Отчет работы строительного контроля

Период: *Январь 2018*

Строительство жилого дома, Отчет
январь 2017

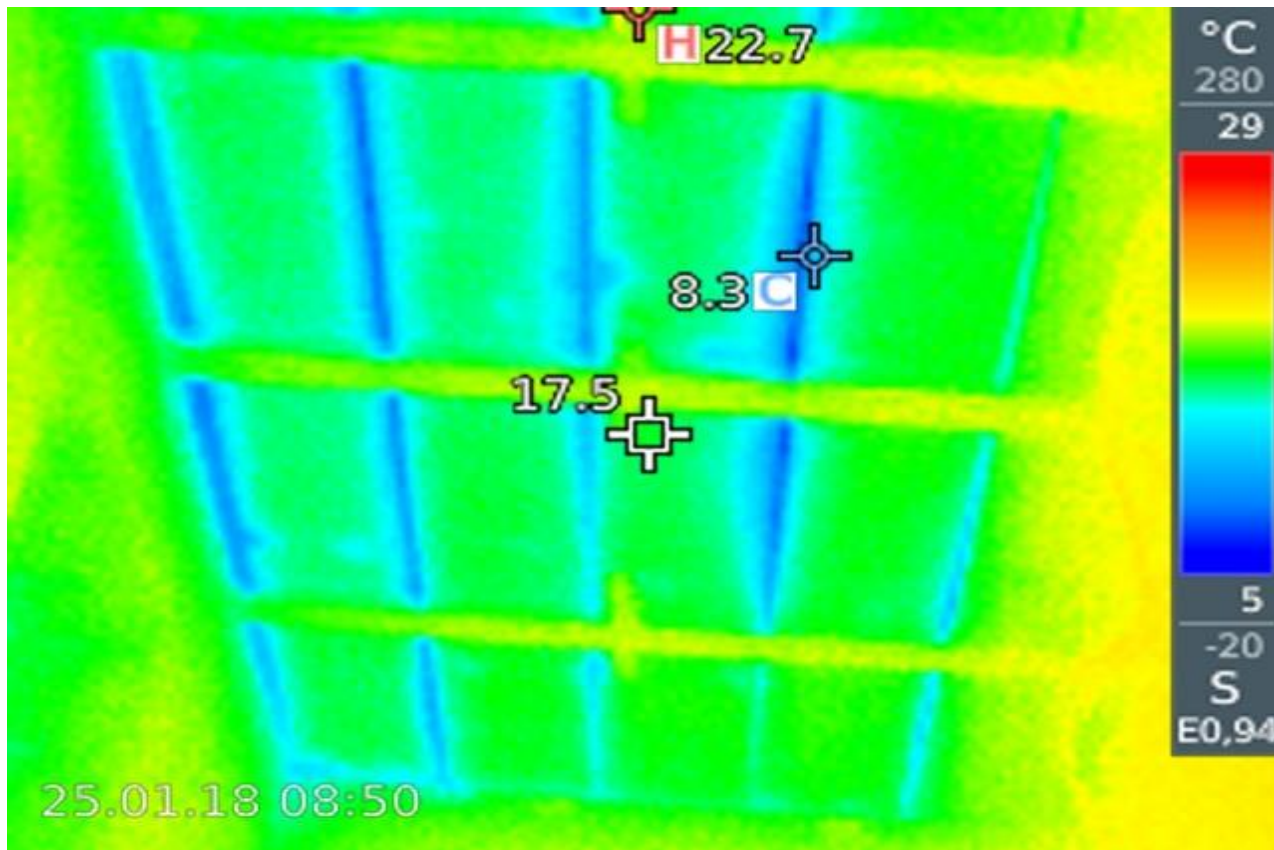
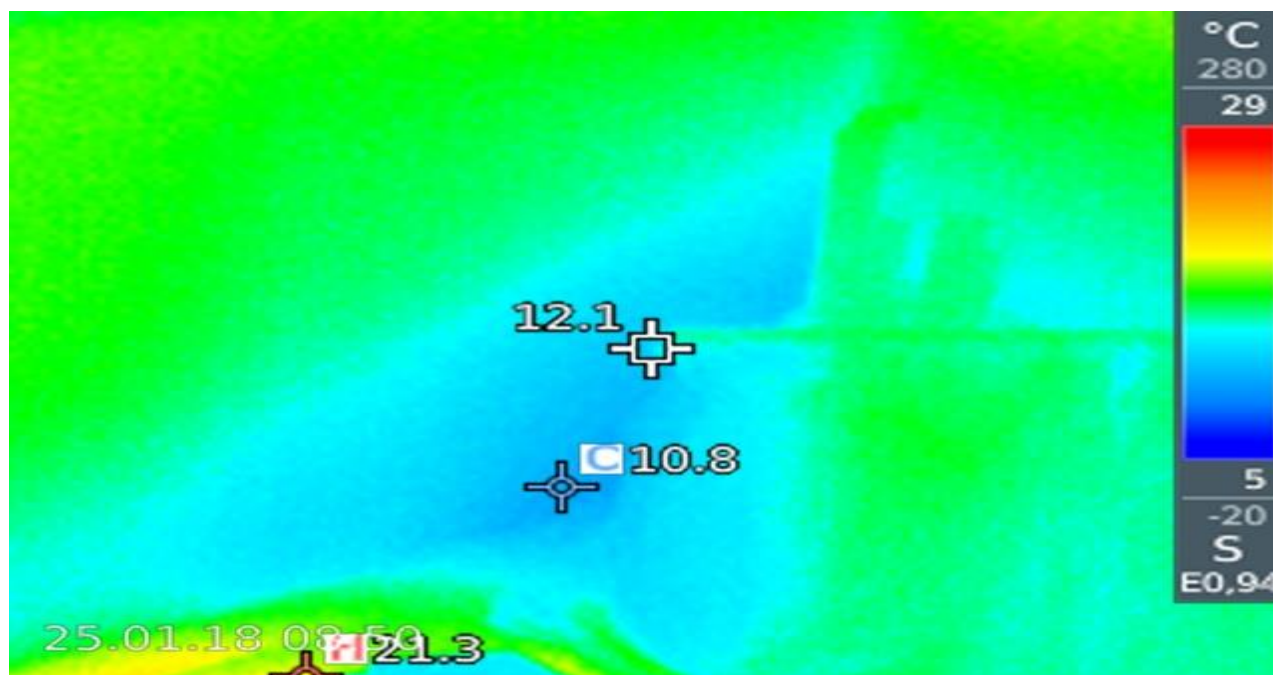
Промерзания через расширившиеся стыки балок в тамбуре.
Необходимо утеплить стыки до зашивки потолка.

утечка тепла небольшая на примыкании стен и полов в тамбуре.
Необходимо утеплить с улицы примыкание панелей стен и пола

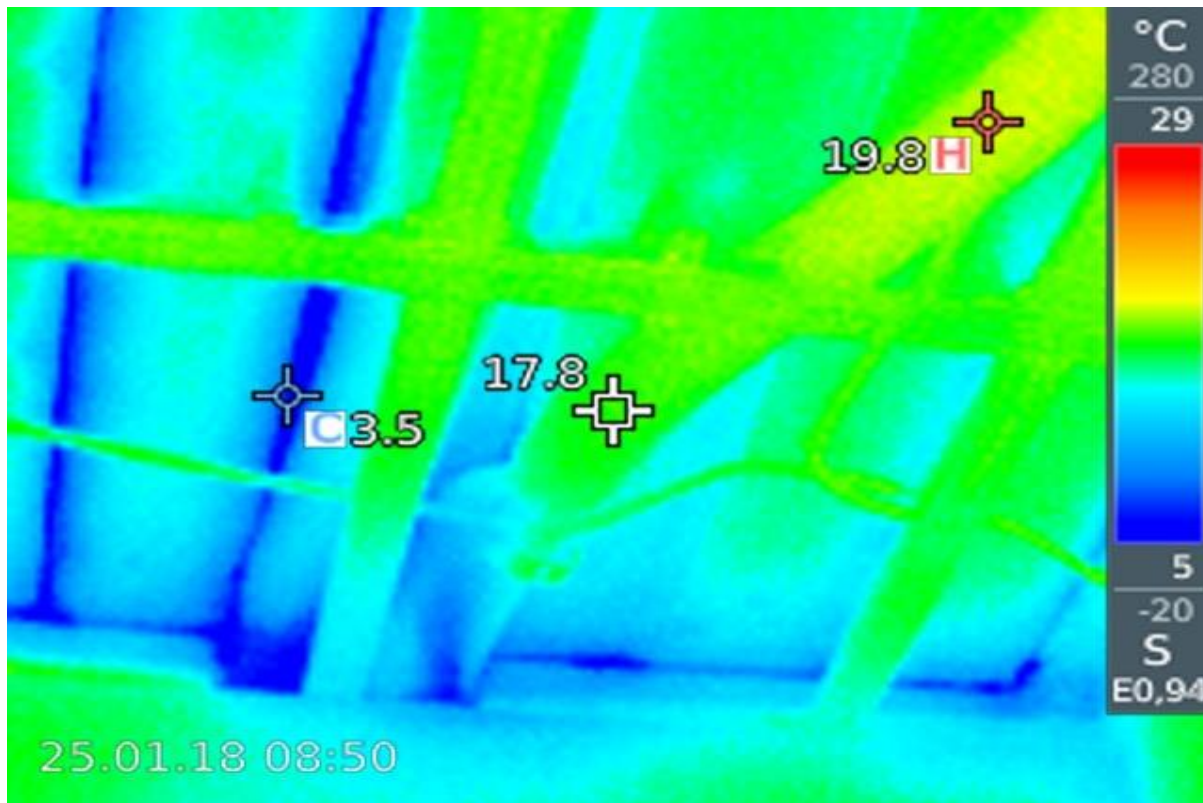
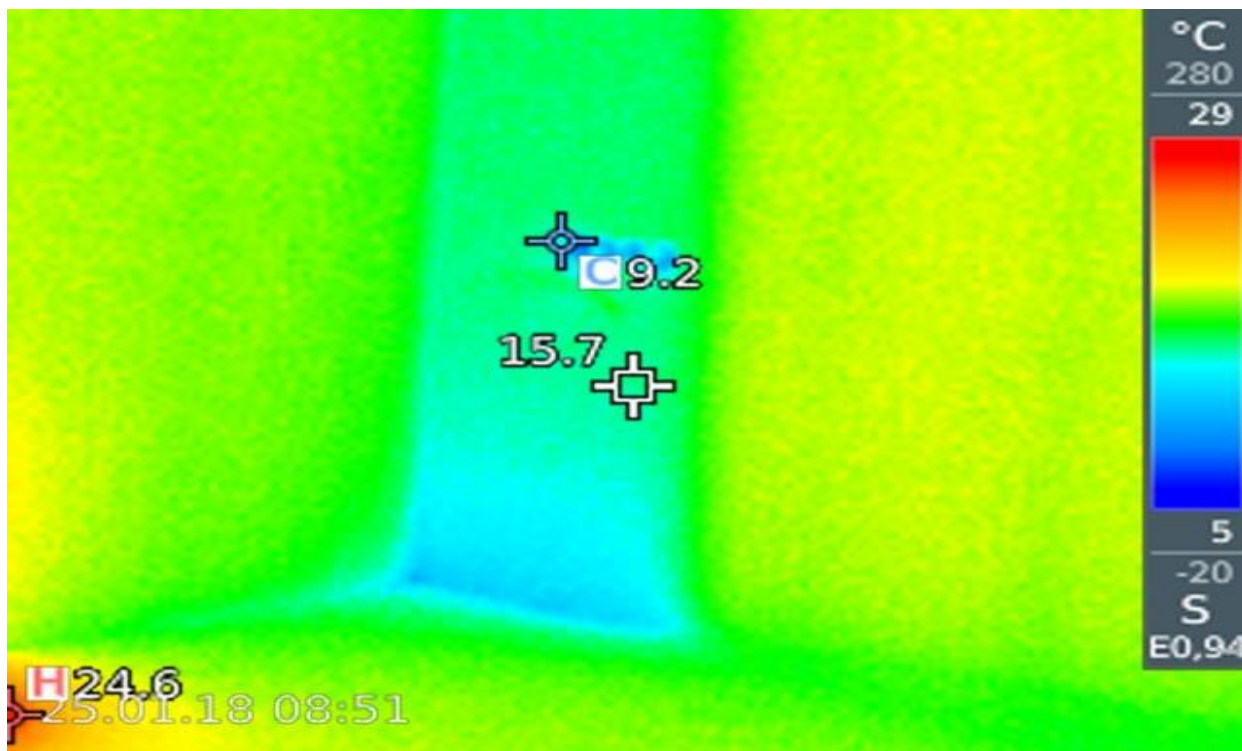
Мостик холода через стык легнатуровских балок в кабинете на первом этаже.
 Мостик холода через проходку коммуникаций через стену.
 Необходимо утеплить данные стыки.

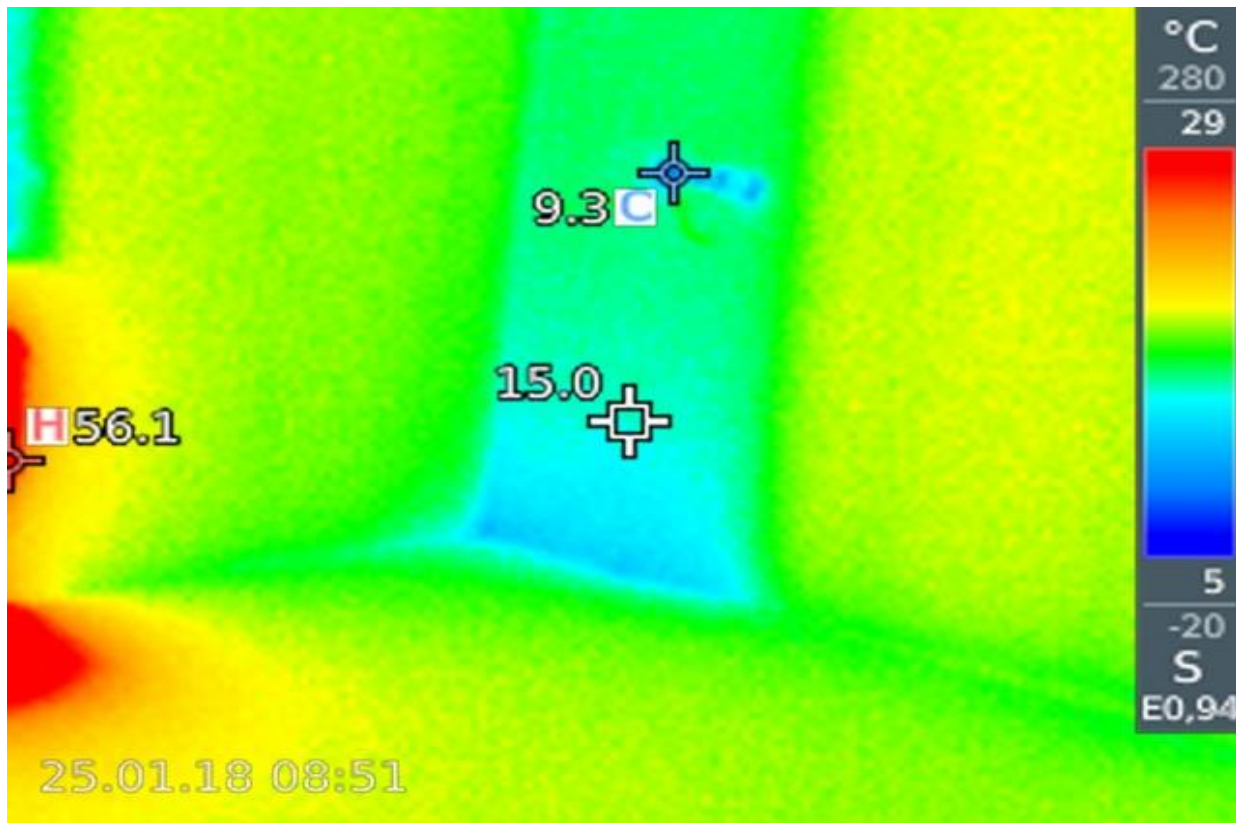
Теплопотери в кабинете правый наружный угол.

Необходимо герметично установить подрозеткники и проверить примыкание стеновой панели к полу.
